改善箇所説明図

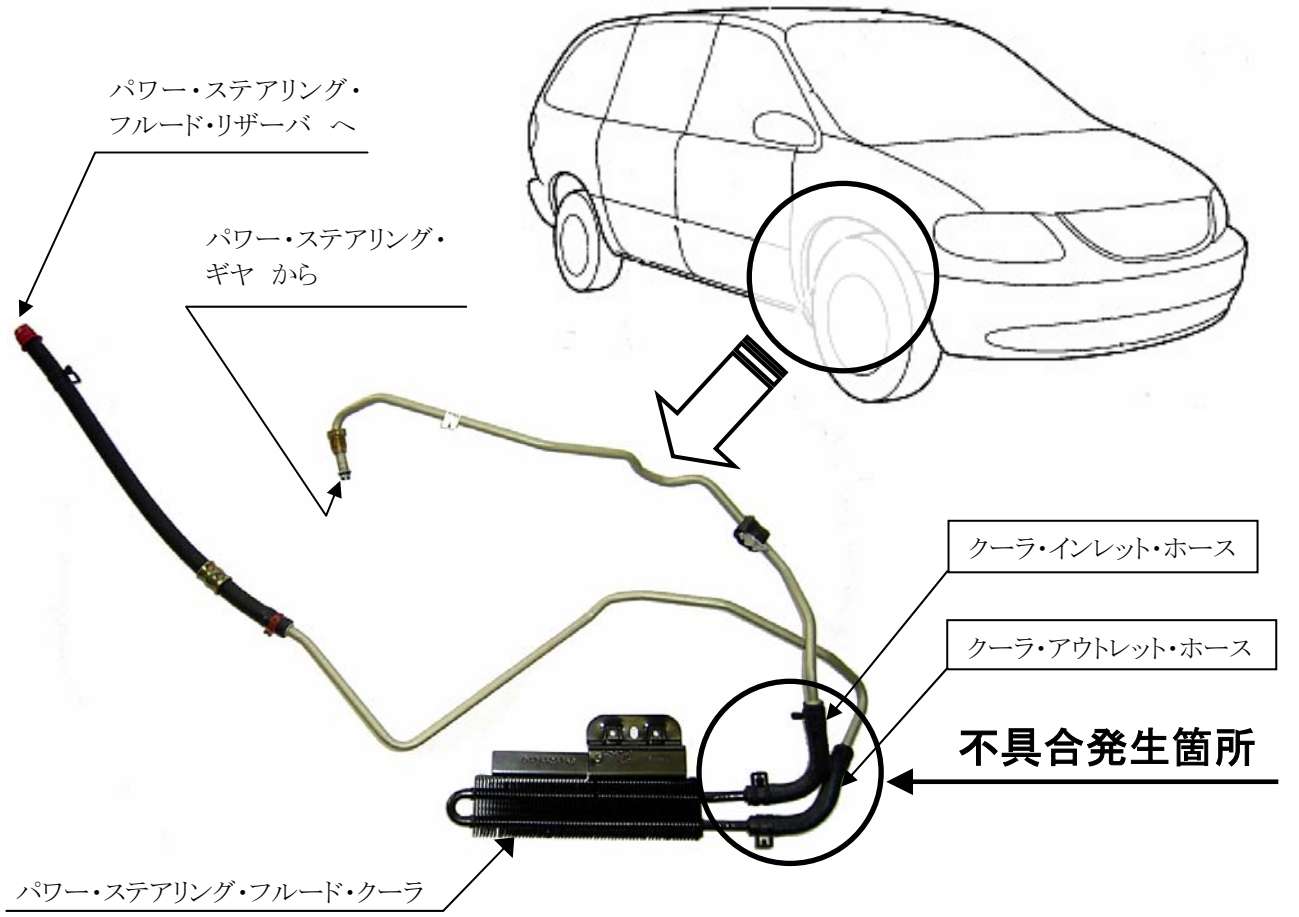
パワーステアリング用オイルクーラー一部の油圧ホースの材質が不適切なため、かじ取り操作時の油圧により当該ホースに亀裂が発生することがあり、そのまま使用を続けると当該ホースが破損するものがある。そのため、パワーステアリングオイルが漏れてハンドルの操作力が増大するおそれがある。

改善の内容
全車両、当該ホースを対策品と交換する。
